CIRCULAR DE RESPUESTAS NO. 01

RESPUESTAS A CONSULTAS A LOS TERMINOS DE REFERENCIA

Con relación al procedimiento de Comparación de Precios No. MOPC-CCC-CP-2021-0010 para la "CONFECCION DE 200 VALLAS DE CONTROL DE OBRA, PARA SER UTILIZADAS COMO DISPOSITIVO DE CANALIZACION DE TRANSITO EN LOS TRABAJOS DEL MOPC", tenemos a bien dar respuesta a las preguntas realizadas por los oferentes en tiempo hábil, de acuerdo al cronograma de actividades.

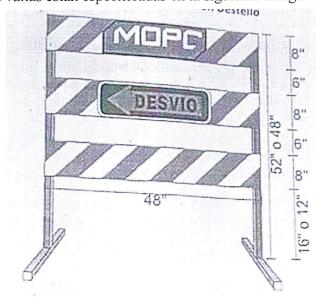
- 1.- Saludos, por favor enviar las dimensiones de las vallas. Los anexos solo tienen una foto.
- 2.- Saludos favor enviar Dimensiones, especificaciones y detalles general de las Vallas. Especificar si las vallas serán realizadas de ambos lados. Dimensiones de todas las piezas.

- 3.- Favor confirmar si medidas de las vallas son 48" X 96", también si la fabricación de las vallas va tiro y retiro, también la especificación del tubo de soporte.

- 4.- Según la Enmienda No.01 Ref. MOPC-CCC-CP-2021-0010 ustedes publicarán en los anexos una nueva parte con las dimensiones de cada parte (especificar las medidas de cada parte del tubo, si es de ambos lados, y los espacios en blanco). Estamos en espera de ustedes para empezar a enviar propuestas. Favor enviar todas las dimensiones de cada una de las piezas que componen la Valla y el espaciado de cada uno. También confirmar si las vallas solo van de un lado.

- 5.- Falto las medidas de las patas. Y especificar si es de una sola cara.
- 6.- QUE SI LOS PRECIOS QUE SE PRESENTAN EN PROCESO TIENEN EL ITEBIS INCLUIDO??

- 1- Dimensiones de los materiales de señalizaciones verticales
 - 3 chapas de (48"*8")
 - Logo del MOPC (16"*8")
 - Logo Desvío (16"*8")
- 2- Dimensiones de los materiales de señalizaciones verticales
 - 3 chapas de (48"*8")
 - Logo del MOPC (16"*8")
 - Logo Desvío (16"*8")

Las vallas serán confeccionadas solo de una cara.

- 3- Dimensiones de las vallas: chapas de (48"*8"). Las vallas serán en elaborada de una sola cara. Las dimensiones de los postes galvanizados (2"*2"*20').
- 4 y 5- Las dimensiones de las patas (tubo horizontal) será de 24", 12" en cada sentido con relación al tubo perpendicular a la misma.

Las dimensiones de las vallas están especificadas en la siguiente imagen:

Las vallas serán confeccionadas solo de una cara.
